GEMEINSAME EXPERTENTAGUNG FÜR DIE DEM  
ÜBEREINKOMMEN ÜBER DIE INTERNATIONALE BEFÖRDERUNG  
VON GEFÄHRLICHEN GÜTERN AUF BINNENWASSERSTRASSEN  
BEIGEFÜGTE VERORDNUNG (ADN)  
(SICHERHEITSAUSSCHUSS)  
(29. Tagung, Genf, 22. bis 26. August 2016)  
Punkt 5 zur vorläufigen Tagesordnung  
**Berichte informeller Arbeitsgruppen**

### **Vorschlag für die Implementierung des modifizierten Explosionsschutzkonzeptes auf Binnenschiffen<sup>1</sup>**

**Eingereicht von der Zentralkommission für die Rheinschifffahrt  
(ZKR)<sup>1, 2</sup>**

## Kofferdamm kein Betriebsraum

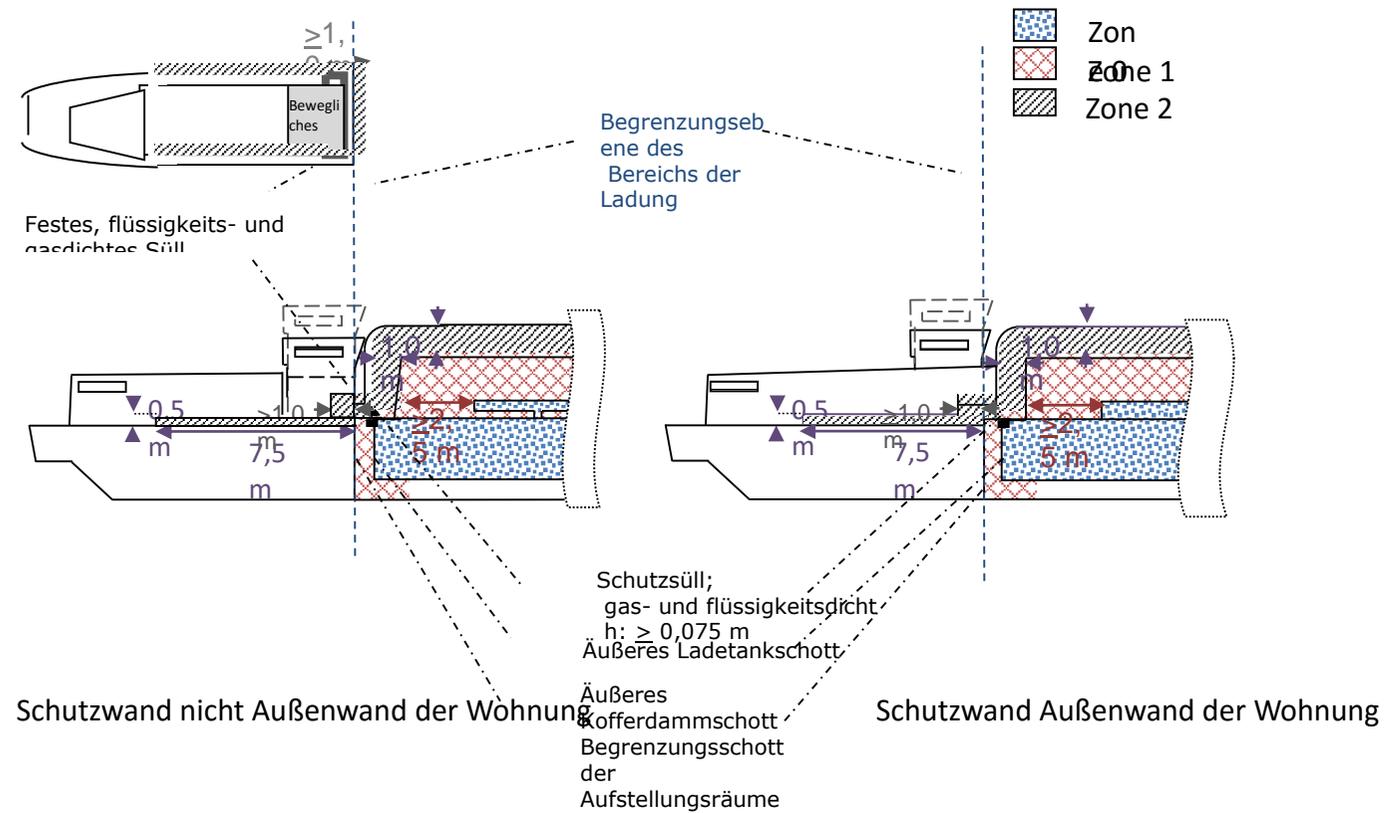
<p><b>Zoneneinteilung</b> <i>Zoning</i> <i>Classification des zones</i> <i>Классификация зон</i></p>	<p><b>Zoneneinteilung :</b> <u>Diese Zoneneinteilung (siehe Skizze) gilt für Binnentankschiffe, deren Schiffsstoffliste nach Abschnitt 1.16.1.2.5 Stoffe enthält, für die nach Absatz 3.2.3.2 Tabelle C Spalte (17) Explosionsschutz gefordert wird</u> <b>Zone 0:</b> umfasst:  <u>Das Innere aller Lade-, Slop- und Restetanks sowie von Rohrleitungen, die Ladung oder Ladungsdämpfe enthalten, einschließlich deren Ausrüstung sowie Pumpen und Kompressoren.</u></p>	<p>Neues Zonenkonzept Neue Definition</p>

<p><b>Zone 1:</b> umfasst:</p> <ul style="list-style-type: none"> <li> - <u>Alle Räume unter Deck im Bereich der Ladung, die nicht zu Zone 0 gehören.</u></li> <li><u>Geschlossene Räume an Deck im Bereich der Ladung</u></li> <li>- <u>Das freie Deck im Bereich der Ladung in voller Breite des Schiffes bis zu den äußeren Kofferdammschotten.</u></li> <li>- <u>Bis zu einem Abstand von 1,6 m zu den „Begrenzungsebenen des Bereichs der Ladung“ beträgt die Höhe 2,50 m über Deck, mindestens jedoch 1,50 m über den höchstgelegenen Rohrleitungen, die Ladung oder Ladungsdämpfe enthalten.</u> <u>Dabei muss jede Öffnung aus Zone 0, außer um Hochgeschwindigkeitsventile/Sicherheitsventile der Drucktanks von einem Kreisring Zone 1 umgeben sein, dessen Kreisringbreite mindestens 2,50 m beträgt. Bei Öffnungen deren Durchmesser weniger 0,026 m (1<sup>7</sup>) beträgt, kann der Abstand zum äußeren Kofferdammschott auf 0,50 m verringert werden, sofern sichergestellt ist, dass solche Öffnungen innerhalb dieses Abstandes nicht zur Atmosphäre geöffnet werden.</u> <u>Daran anschließend (nach vorne und nach hinten) bis zum äußersten Ladetankschott, beträgt die Höhe 0,25 m über Deck.</u> <u>Ist das Schiff mit Aufstellungsräumen gebaut, oder der Kofferdamm/ein Teile des Koffer-dammes als Betriebsraum eingerichtet, beträgt diese daran anschließende Höhe (nach vorne und nach hinten) bis zur „Begrenzungsebene des Bereichs der Ladung“ 1,00 m über Deck (siehe Zeichnung).</u></li> <li>- <u>Um Hochgeschwindigkeitsventile oder Sicherheitsventile der Drucktanks einen zylindrischen Bereich mit einem Radius von 3,00 m bis zu einer Höhe von 4 m über der Austrittsöffnung des Hochgeschwindigkeitsventils oder Sicherheitsventils der Drucktanks.</u></li> <li>- <u>Um Entlüftungsöffnungen technisch belüfteter Betriebsräume im Bereich der Ladung einen Bereich in Form eines Kugelsegmentes mit Radius von 1,00 m.</u></li> </ul> <p><b>Zone 2:</b> umfasst:</p> <ul style="list-style-type: none"> <li> - <u>An Deck im Bereich der Ladung, einen Bereich mit einer Ausdehnung von 1,00 m in der Höhe und in Längsrichtung anschließend an Zone 1.</u></li> <li>- <u>Auf dem Vor- und Achterdeck anschließend an die „Begrenzungsebene des Bereichs der Ladung“ einen Bereich über die volle Breite des Schiffes, mit einer Länge von 7,5 m. Zwischen der seitlichen Bordwand und der Schutzwand entspricht dieser Bereich in der Länge und in der Höhe den Abmessungen der seitlichen Flanke dieser Schutzwand. Ansonsten beträgt die Höhe der Zone 2 0,50 m.</u> <u>Dieser Bereich zählt nicht zu Zone 2, wenn die Schutzwand von Bord zu Bord reicht und keine Öffnungen aufweist.</u></li> <li>- <u>Einen Bereich von 3,00 m Ausdehnung um die Zone 1 um Hochgeschwindigkeitsventile oder Sicherheitsventile der Drucktanks.</u></li> <li>- <u>Um Entlüftungsöffnungen technisch belüfteter Betriebsräume im Bereich der Ladung einen Bereich in Form einer Kugelschale mit Kugelschalenbreite 1,00 m, die Zone 1 umhüllt.</u></li> </ul>
